茨城県原子力安全対策委員会
東海第二発電所
安全性検討ワーキングチーム(第4回)
ご説明資料

(新規制基準適合性確認審査の状況について 地震・津波関連)

平成28年8月3日
日本原子力発電株式会社

棚倉破砕帯西縁断層(の一部)

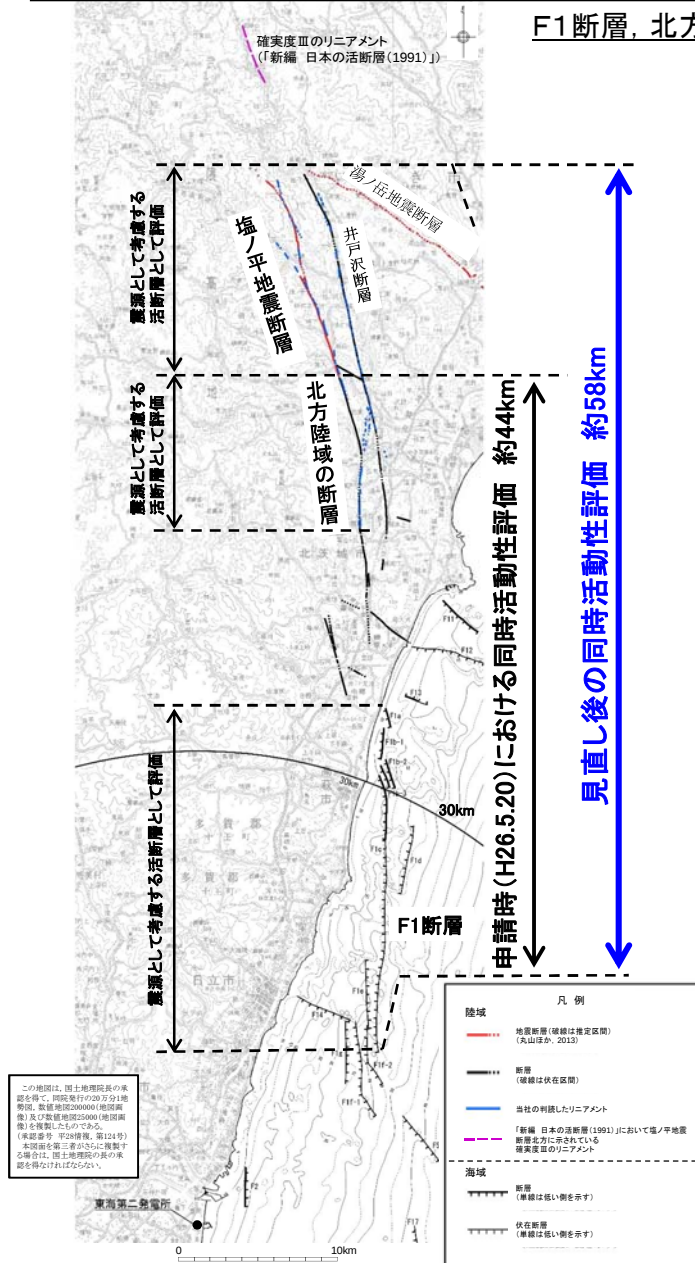
No.	回答日	回次	コメント内容	検討内容・結果
1	平成27年 2月13日	第194回 審査会合	地震活動について、震源分布と以下のリニアメント及び地質構造との関係について整理し、その評価について丁寧に説明すること。 ・棚倉破砕帯東縁断層付近の推定活断層の北方 ・海域断層(F10断層, F8断層)付近	2011年東北地方太平洋沖地震以降の地震発生状況と断層の関係を整理した。 【棚倉破砕帯付近】 同破砕帯に関連する地震活動はないものと考えられる。 このため、同破砕帯の活動性や規模については、地質調査結果から判断。 【海域断層付近】 地震の発生が集中して見られるF8断層及びそれに関連するF16断層及びA-1背斜について、念のため活動性を考慮。 【銚子沖付近】 同海域の活構造と地震活動との関連は明確ではない。 なお、地震が集中している範囲に対応する活構造を仮に想定しても、発電所に及ぼす影響は小さい。
2	平成27年 2月13日	第194回 審査会合	棚倉破砕帯西縁断層(の一部)及び棚倉破砕帯東縁付近の推定活断層端部について、変動地形学的調査結果、地表地質調査結果をより詳細に示し、地質断層との関係も含めて、丁寧に説明すること。	【棚倉破砕帯西縁断層】 評価の南端とした原東方よりも南方について、既存の調査結果の再整理及び追加の検討を実施した。 ・活構造を指摘する文献はない。 ・リニアメントは判読されない。 ・原東方付近I1段丘面に変位・変形は認められない。 ・芦間南方露頭の断層は、連続性に乏しく、粘土状破砕部も認められない。 ・芦間町南方以南のM1段丘面に変位・変形は認められない。
3	平成27年 2月13日	第194回 審査会合	芦間町南方露頭の断層の活動性の評価について、丁寧に説明すること。	【棚倉破砕帯東縁付近の推定活断層】 評価の北端とした上渋井以北について、既存の調査結果の再整理及び追加の検討を実施した。
4	平成27年 2月13日	第194回 審査会合	芦間町南方以南において、地球物理学的調査記録、地形の詳細情報等を用いて、棚倉破砕帯の伏在する位置及び地形との関係を丁寧に説明すること。	・「新編 日本の活断層」を除き、活構造を指摘する文献はない。 ・リニアメントは判読されない。 ・「新編 日本の活断層」のリニアメント付近には断層は認められない。

原東方以南については、いずれの調査結果からも、活構造を示唆する状況は得られなかった。

- ・活構造の可能性は指摘されておらず、リニアメントも判読されない。
- ・原東方付近において、変動地形の可能性のある地形がないこと、L1段丘面に変位・変形がないことを確認した。
- ・芦間町南方において、棚倉破砕帯西縁断層(の一部)と同方向(N-S走向)の断層が確認されたが、断層面は連続性が悪く雁行状をなし、粘土状破砕部は認められず、断層面では剥離しない。
- ・芦間町南方において、NW-SE走向の断層はないことを確認した。
- ・天神林町において、反射法地震探査の結果から、棚倉破砕帯西縁断層(の一部)はM1段丘面の直下に位置し、同段丘面に変位・変形がないことを確認した。

F1断層，北方陸域の断層及び塩ノ平地震断層の同時活動性の評価

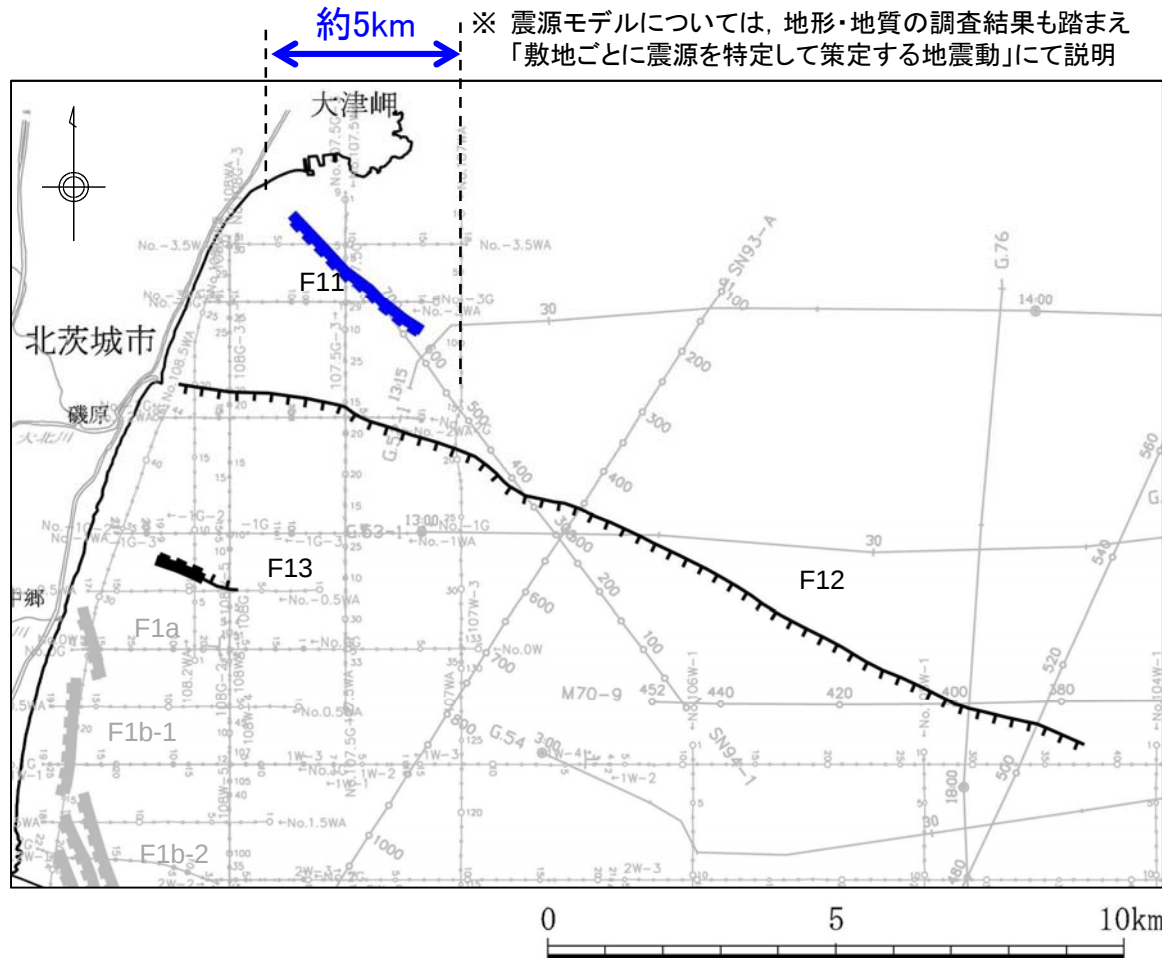
13	平成28年 2月26日	第334回 審査会合	F1断層と北方陸域断層の同時活動性における塩ノ平地震断層の取り扱いについて検討すること。	F1断層と北方陸域の断層に加え、塩ノ平地震断層も含めた同時活動性については、塩ノ平地震断層が既に応力解放されているため、これらの断層が同時活動する可能性は極めて低いものと判断される。 しかしながら、断層の走向・傾斜の類似性等も勘案し、安全側に評価する方針とし、これらの断層の同時活動を考慮することとした。
14	平成28年 2月26日	第334回 審査会合	「5万分の1地質図幅「竹貫」(1973)」に記載されている馬場平断層について説明すること。	「新編 日本の活断層(1991)」において、井戸沢断層の北方約9km(塩ノ平地震断層の北方約6km)に長さ約4kmの確実度Ⅲのリニアメントが指摘されているが、活動性や性状の記載はない。また「新編 日本の活断層(1991)」以外に活構造を指摘する文献はない。 「5万分の1地質図幅「竹貫」(1973)」では、当該リニアメント位置に馬場平断層が記載されており本断層の南方延長は「大風断層で一たん切られて西に転移する」とされている。大風断層については、活構造を指摘する文献はない。 「20万分の1地質図幅「白河」(2007)」及び「50万分の1活構造図「新潟」(1984)」では馬場平断層は記載されていない。

No.	回答日	回次	コメント内容	検討内容・結果
15	平成28年 5月27日	第364回 審査会合	F1断層, 北方陸域の断層, 塩ノ平地震断層の連動の北端の設定根拠については, 塩ノ平地震断層北方に指摘されているリニアメントも含め, これまでの調査結果を整理した上で明記すること。	震源として考慮する活断層の北端については, 地震断層, リニアメント及び文献が示す活構造のうち, 断層長さが最長となる地震断層(丸山ほか, 2013及び栗田ほか, 2011)の北端とする。なお, 2011年4月11日の地震の地殻変動, 余震分布及び震源過程解析によるすべり分布は, 地震断層の範囲と対応している。 「新編 日本の活断層(1991)」が塩ノ平地震断層の北方に示す確実度Ⅲのリニアメントについて, 活構造を示唆する状況はなく, 塩ノ平地震断層との同時活動を考慮する必要はないと判断する。 - 文献調査の結果, 「新編 日本の活断層(1991)」が塩ノ平地震断層の北方に示す確実度Ⅲのリニアメントについて活構造であることを指摘する見解はない。 - 変動地形学的調査の結果, 「新編 日本の活断層(1991)」が示すリニアメント付近にリニアメントは判読されない。 - 地表地質調査の結果, 「新編 日本の活断層(1991)」が示すリニアメントに対応して認められた断層の最新活動面は右横ずれを伴う逆断層センスであるのに対し, 塩ノ平地震断層の過去数万年間の活動はいずれも正断層センスである。
16	平成28年 5月27日	第364回 審査会合	F11断層については, 地形地質の状況を踏まえて, 地震動評価において説明すること。	F11断層の震源モデルについては, 地形・地質の調査結果も踏まえ「敷地ごとに震源を特定して策定する地震動」にて検討を行う。

塩ノ平地震断層とF1断層及び北方陸域の断層について，同時活動性を考慮する。

- ・他機関の調査結果も含め，後期更新世以降に「塩ノ平断層」が「F1断層」や「北方陸域の断層」と同時活動した事実はない。
- ・このため，これらの断層の同時活動の評価にあたっては，「塩ノ平断層」の「活動履歴」や「単位変位量」の情報から，地震本部の評価手法も参考に検討した。その結果，「塩ノ平断層」自体の今後50年間における地震発生確率は「ほぼ0%」であり，また「塩ノ平断層とF1断層及び北方陸域の断層が今後50年間で同時活動する場合の地震発生確率は更に小さい」と評価される。
*約10⁻⁸パーセント
- ・しかしながら，断層の走向・傾斜の類似性等も勘案し，これらの断層の同時活動を考慮する。
- ・震源として考慮する活断層の北端については，地震断層，リニアメント及び文献が示す活構造のうち，断層長さが最長となる地震断層(丸山ほか，2013及び栗田ほか，2011)の北端とする。なお，2011年4月11日の地震の地殻変動，余震分布及び震源過程解析によるすべり分布は，地震断層の範囲と対応している。

海域F11断層について

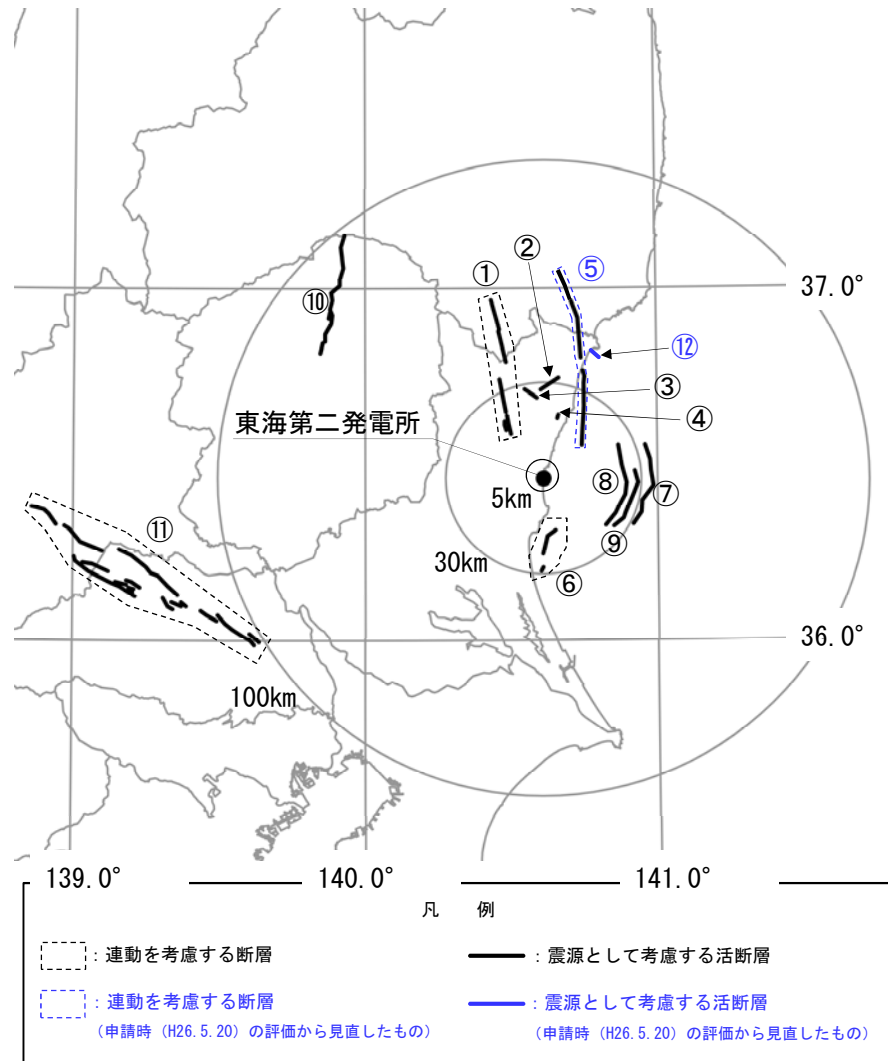
No.	回答日	回次	コメント内容	検討内容・結果
6	平成27年 2月13日	第194回 審査会合	海上音波探査記録のうち、測線No.18Wにみられる伏在的な背斜構造の活動性について、近傍の測線No.16Wで認められている断層との関係を含めて説明すること。	海上音波探査の結果によれば、No.18W測線で認められる背斜構造については、C ₁ 層まで認められるが、B ₃ 層以上の地層には認められない。 また、No.18W測線とNo.16W測線には同様の構造は認められない。
7	平成27年 2月13日	第194回 審査会合	海域断層におけるAグループの評価について説明すること。	・F11断層、F12断層及びF13断層は、近接して分布する走向等が類似した断層群であることから、活動時期も類似していると判断され、Aグループとして活動性を評価した。 ・F11断層付近には、後期更新世以前の地層が分布していない。 ・F12断層は、鮮新世より新しい地層に変位・変形を与えていない。 ・F13断層の西部は後期更新世以前の地層が分布していないが、東部では後期中新世の地層に変位・変形を与えていない。 ・Aグループの断層群の西方陸域には、Aグループの断層群と調和的な活構造を指摘する文献はなく、またリニアメントも判読されない。 ・以上のことから、Aグループの断層群は、震源として考慮する活断層ではないと判断される。
8	平成27年 2月13日	第194回 審査会合	F1断層と北方陸域の断層の同時活動性を考慮するに当たり、2011年東北地方太平洋沖地震の影響を踏まえたF1断層の再評価の内容及び断層両端の止めに関する評価結果を提示すること。（主要な論点No.6） F1断層と北方陸域の断層は応力解放だけで同時活動性を否定することの是非について、塩ノ平断層の情報を踏まえて、次回以降に議論する。	・他機関の調査結果も含め、後期更新世以降に、塩ノ平断層とF1断層及び北方陸域の断層が同時活動した状況は認められない。 ・しかしながら、これらの同時活動の可能性について、更に検討をすることとし、これまでに得られている塩ノ平断層の活動履歴や単位変位量に基づき、地震本部の評価手法も参考にして検討を行った。 ・その結果、これらの断層が今後50年間に同時活動する確率は極めて小さく、その発生はほぼゼロと見なせるものと評価された。

震源として考慮する活断層として評価する。

※ 震源モデルについては、地形・地質の調査結果も踏まえ「敷地ごとに震源を特定して策定する地震動」にて説明

【F11断層】

上載地層で後期更新世以降の活動が否定できない。

- F12 断層と同様の走向で近接していること、陸域にリニアメントは判読されないこと等から、F12断層と活動時期が同じであると考えられる。
- しかしながら、後期更新世の地層との関係を直接確認できないことから、活動性を評価することとする。

コメントNo.7: 津波評価で考慮している波源

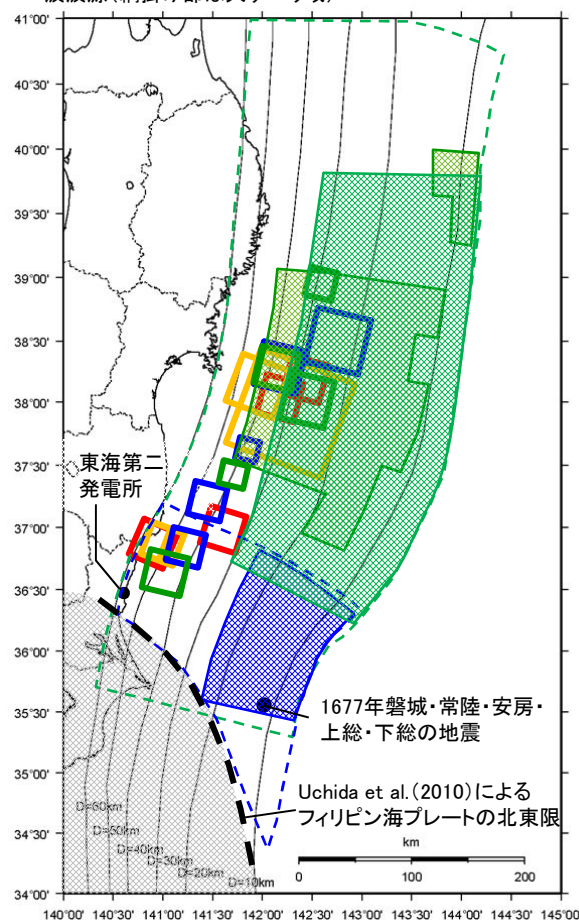
■津波評価で考慮している主な波源と地震動評価で考慮している震源との関係について整理し、敷地への影響を検討する。

- ・Mw9.0程度の規模の大きい地震では、大すべり域と強震動生成域が空間的に分離し、また分布の範囲も異なる。
- ・津波評価では大すべり域を海溝軸付近に配置する場合に影響が大きく、一方、地震動評価では強震動生成域を敷地に近い場所に配置するほど影響が大きい。

地震	津波評価での扱い	地震動評価での扱い
1677年磐城・常陸・安房・上総・下総の地震(延宝の地震)(M8.0)	敷地に影響を及ぼした既往津波として評価	・中央防災会議(2013)等によれば、大きな揺れの被害はなく、津波地震の可能性が高いとされている。 ・しかしながら宇佐美ほか(2013)の諸元に基づきM-Δ図で評価すると震度5程度以上となるため、地震動評価を実施
2011年東北地方太平洋沖地震(Mw9.0)	・敷地に影響を及ぼした既往津波として評価 ・今後発生が想定される津波として評価を実施	敷地で震度5程度以上であり、また敷地に最も大きな影響を与えた地震として地震動評価を実施
茨城県沖に想定する津波波源(Mw8.5)	過去に発生していないが、今後発生が想定される津波として評価を実施	・東北地方太平洋沖地震の強震動生成域は、大すべり域と異なり茨城県沖にも存在し、敷地での揺れは茨城県沖の強震動生成域の影響が大きい。 ・従って、茨城県沖に想定する津波波源による地震動は東北地方太平洋沖地震の地震動で代表させることとする。

コメントNo.12: フィリピン海プレートの影響 プレート間結合度

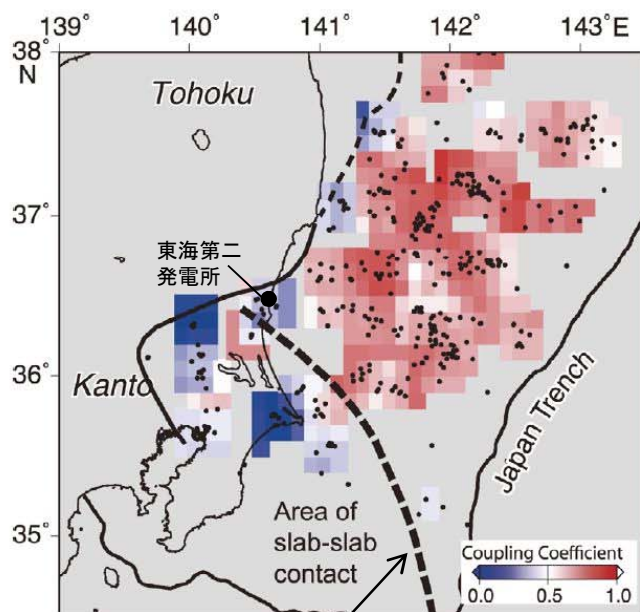
10	平成28年 4月28日	第358回 審査会合	応答スペクトルに基づく評価では、東北地方太平洋沖地震における敷地での解放基盤波(観測記録)を評価結果として採用しているが、一部周期帯で断層モデル手法による評価結果を上回っていることを踏まえ、不確かさの考慮について検討すること。	解放基盤波を包絡するスペクトルを設定した。
11	平成28年 4月28日	第358回 審査会合	断層モデルによる手法において、強震動生成域の位置の不確かさと短周期レベルの不確かさの重畳について考慮が必要か検討すること。	不確かさの重畳を考慮した評価を実施した。
12	平成28年 4月28日	第358回 審査会合	フィリピン海プレートが陸のプレートと太平洋プレートの境界で発生する地震に対して破壊進展のバリアになることについて説明性を向上させること。	フィリピン海プレートの知見を調査し、記載を充実させた。

■プレート間結合度の分布について

- Uchida et al.(2009)は、繰り返し小地震のすべり量から推定したプレート間結合度の分布を検討し、フィリピン海プレート端部を境にして、その境より南ではプレート間結合度が低くなっているとしている。
- また、長谷川ほか(2013)では、Uchida et al.(2009)等の分析結果を踏まえ、東北地方太平洋沖地震について、「北から伝播してきた破壊が、上盤側がフィリピン海プレートに変わり、プレート間結合度が小さく、すべり遅れがほとんどない領域に入ると、そこで破壊がとまったということになる。すべり遅れの少ない領域には破壊が広がっていかないはずであり、すべり域の南限はそれで規定されたと考えられる。」としている。

コメントNo.3: 中央防災会議(2013)について

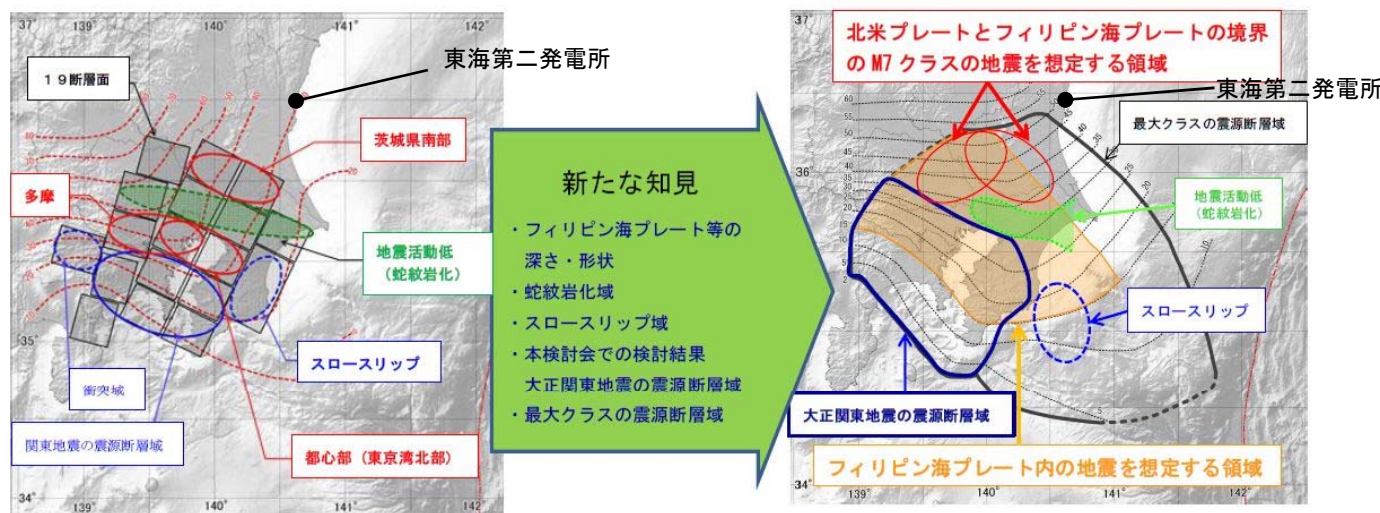
No.	回答日	回次	コメント内容	検討内容・結果
1	平成28年 1月29日	第324回 審査会合	応答スペクトルに基づく手法に用いる補正係数について、詳細に記載すること。	補正係数の算出について記載を充実させた。
2	平成28年 1月29日	第324回 審査会合	検討用地震の選定プロセスについて詳細に説明すること。	検討用地震の選定のプロセスについて記載を充実させた。
3	平成28年 1月29日	第324回 審査会合	基本震源モデルを中央防災会議(2004)に基づき設定しているが、中央防災会議(2004)以降の知見も考慮し、断層パラメータの検討を行うこと。	中央防災会議(2013)の知見を取り入れ、評価を実施した。
4	平成28年 1月29日	第324回 審査会合	断層モデルの巨視的面等について、設定の妥当性を説明すること。	断層パラメータの設定について詳細に説明した。
5	平成28年 1月29日	第324回 審査会合	要素地震の応力降下量の見積りについて、説明資料を充実させること。	要素地震の応力降下量の設定根拠を説明した。
6	平成28年 1月29日	第324回 審査会合	経験的グリーン関数法の妥当性の確認のため、断層モデルを用いた手法については、統計的グリーン関数法を実施すること。	最新地盤モデルによる統計的グリーン関数法の評価を実施した。
7	平成28年 5月13日	第360回 審査会合	中央防災会議(2013)を採用した根拠を明記するとともに、震源モデルのずれの方向を横ずれとしていることについてさらに説明性を向上すること。	中央防災会議2013年版と従来の2004年版を比較し、2013年版を採用する根拠を説明した。
8	平成28年 5月13日	第360回 審査会合	アスペリティを移動させ等価震源距離を併記することで、断層設定位置が適切な位置となっていることを示すこと。	アスペリティ位置を変更させた場合の等価震源距離を計算した。
9	平成28年 5月13日	第360回 審査会合	断層傾斜角やアスペリティ位置等、海洋プレート内地震として考慮すべき不確かさ項目について想定の妥当性を踏まえて整理すること。	アスペリティ位置及び地震規模について不確かさを追加し、評価を実施した。

■中央防災会議(2013)「首都直下のM7クラスの地震及び相模トラフ沿いのM8クラスの地震等の震源断層モデルと震度分布・津波高等に関する報告書」では、中央防災会議(2004)以降の新たな知見を考慮し、フィリピン海プレート of 深さ・形状の見直しや各震源の見直しがされている。

大正関東地震の震源断層域の拡大 ⇒ プレート境界地震の東京湾北部地震、多摩地震を対象外
 ⇒ 首都直下のM7クラスの地震としてフィリピン海プレート内地震を想定※
 ※前回検討では、フィリピン海プレート内地震は、その震度分布はプレート境界の地震に震度分布が包含されるとして検討対象外としていた)。
 蛇紋岩化の領域の縮小 ⇒ プレート境界型の地震として茨城・埼玉県境地震を追加

まとめ

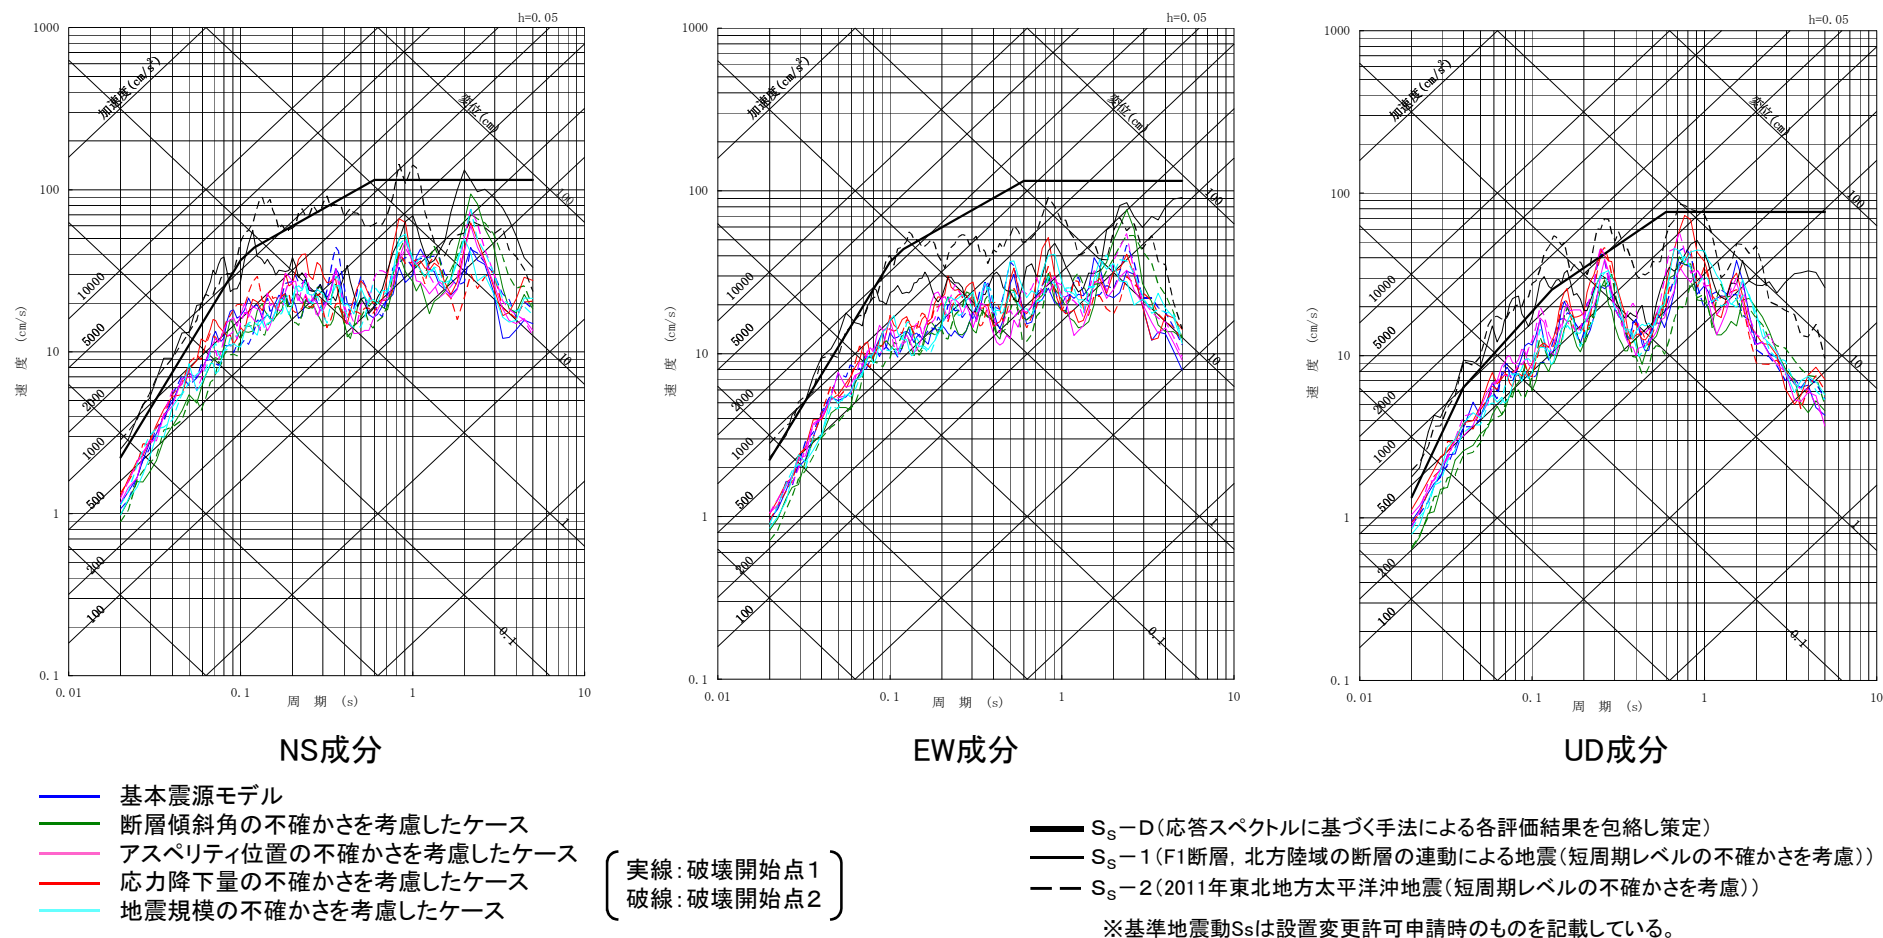
コメントNo.3, 9: 不確かさの考慮について

■ 不確かさの検討の要否を踏まえ、基本震源モデルに対し、地震動評価の観点から影響が大きいと考えられるパラメータに対し不確かさを考慮する。認識論的不確かさについては単独で考慮し、偶然的な不確かさについては重畳させて考慮する。

■茨城県南部の地震の断層モデルを用いた手法による地震動評価は、審査におけるコメントを反映しても、申請した基準地震動 S_s に包絡される結果となった。
